Bestemd voor: First Sponsor Group
Betreft: Dreeftoren – Second opinion UO fase – Beoordeling beganegrondvloer
Opgesteld door: 5.1, 2, e
Kopie aan: Provast, BouAd

■ Project: Dreeftoren, Amsterdam

■ Betreft: Dreeftoren – Second opinion UO fase – Beoordeling beganegrondvloer

■ Ref.: M-319-136-UO-12A

Rotatie computer berekening wind 11/11/2024

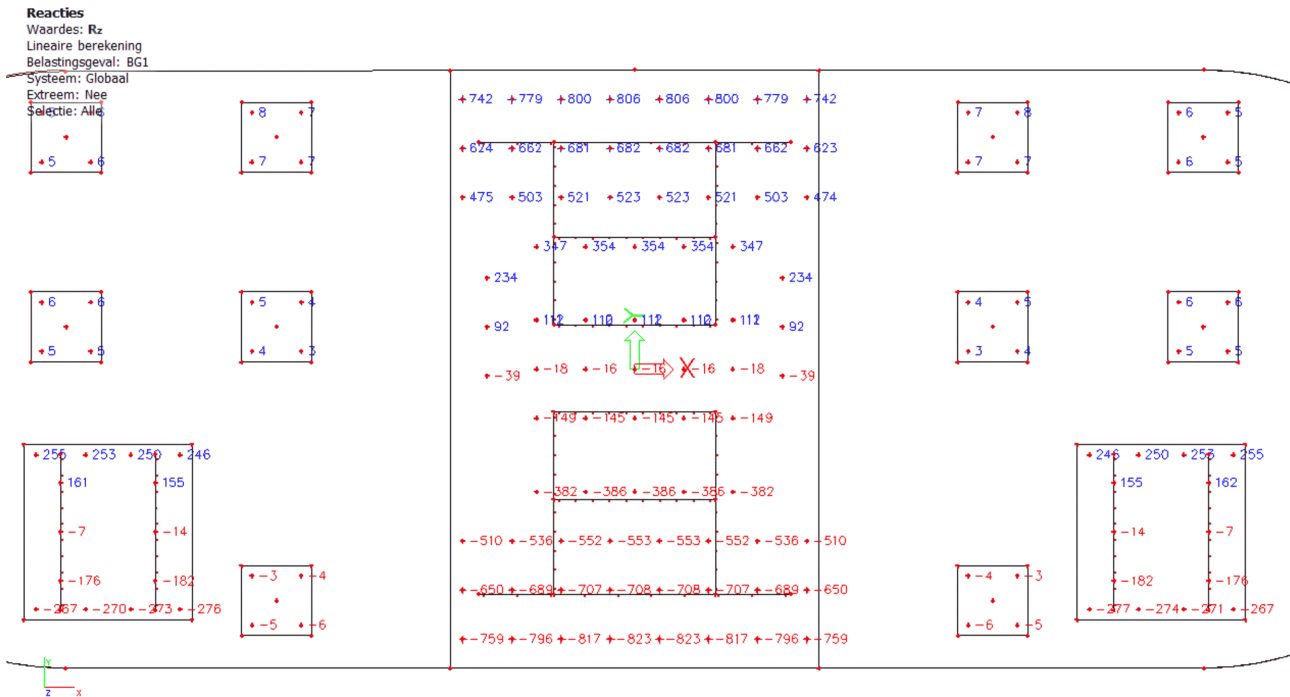
Waar worden de paalreacties getoetst in combinatie met de toegenomen windbelasting?

Het windmoment neemt fors toe door de uitbreidingen op de bovenste 2 lagen, de uitbreidingen aan de zijkant, en de verbreding van de laagbouw. Er worden geen nieuwe stabiliteitselementen toegepast. De bestaande stabiliteitselementen worden tevens niet versterkt.

Uit de archiefberekening volgt een karakteristiek windmoment in de bestaande situatie van 143312 kNm.

Inclusie wordt verondersteld dat de totale vervorming wordt veroorzaakt door de hoekvervalsing van de fundering, draagt alle veer stijfheid van de fundering

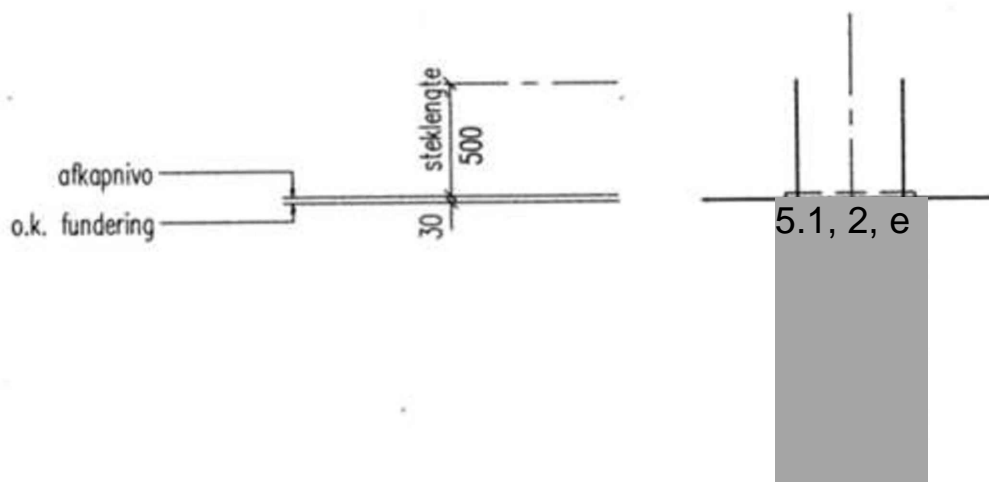
- Peutz geeft een maximaal gemeten windmoment op van 141000 kNm. Vervolgens bepalen zij in hun rapportage ook een Eurocode windmoment van 168000 kNm. Beiden excl. c_d factor en exclusief partiele veiligheidsfactor. Daarmee bepalen jullie de reductiefactor van 0,84 (141/168), die jullie vervolgens in rekening brengen over het windmoment dat jullie zelf hebben bepaald (waar de reactiekracht van 5614 kN uit volgt). Ik kan echter niet goed herleiden wat het verschil is tussen het Eurocode windmoment dat Peutz heeft bepaald en het Eurocode windmoment wat jullie zelf in rekening hebben gebracht (excl. c_d factor dan). Dus in hoeverre is deze reductiefactor correct? Kloppen de uitgangspunten van Peutz? Ik mis de onderbouwing van hun EC berekening.

- Peutz stelt: *“Bij het controleren van de constructie door de constructeur dient deze in acht te nemen dat de extreme waarde voor de kracht in y-richting optreedt bij een windrichting waar de kracht in x-richting ook hoog is en vice versa. Uit de figuren in bijlage 2 valt af te lezen wat de combinaties van krachten en momenten zijn waar bij een gegeven windrichting rekening mee gehouden dient te worden.”* De gemeten krachten in y-richting zijn echter dusdanig laag vergeleken met de x-richting dat deze m.i. verwaarloosd kunnen worden.

- Peutz rekent in hun Eurocode beschouwing met een toren van 67,5m hoog. In jullie stukken gingen jullie uit van een hoogte van 69,63m. Graag onderling afstemmen, mogelijk heeft dit nog iets met de reductie?

- De conclusie *“Naar ons inziens is het zowel geotechnisch als op paal technisch vlak te verantwoorden.”* mist een rekenkundige onderbouwing. Geotechnisch is dit eerder aangetoond, maar op paaltechnisch vlak weten we nog steeds niet wat de paalkopwapening is en wat de verankeringslengte van deze (gladde) strengen is. De trekkracht van 125 kN per paal voor een hele rij palen is nog steeds niet verwaarloosbaar laag. Maar, nu deze een stuk lager is geworden, kan dit wel rekenkundig onderbouwd worden? Uitgaande van de ondergrens voor hoeveelheid strengen, diameter strengen, en de minimaal toegepaste verankeringslengte? Mogelijk dat de trekkracht nog iets lager uitvalt n.a.v. bovenstaande punten?

- In de bijgevoegde Excel heb ik het moment in de y-richting bepaald, daarbij eenmaal zonder cd factor om de vergelijking te maken met het Eurocode moment van Peutz. Deze komen zo goed als overeen. De aangepaste factor t.b.v. de reductie:

$$\begin{aligned}
 149 / 183 &= 0,81 \\
 F_{wind} &= -1.4 * ((5614 * 0.81) / 8) = -800 \text{ kN} \\
 F_{druk} &= 895 + 189 + 800 = +1884 \text{ kN} \\
 F_{trek} &= 700 - 800 = -100 \text{ kN trek op de palen}
 \end{aligned}$$

Tevens heeft Peutz nog een extra toelichting gegeven op de Eurocode berekening, zie bijlage.
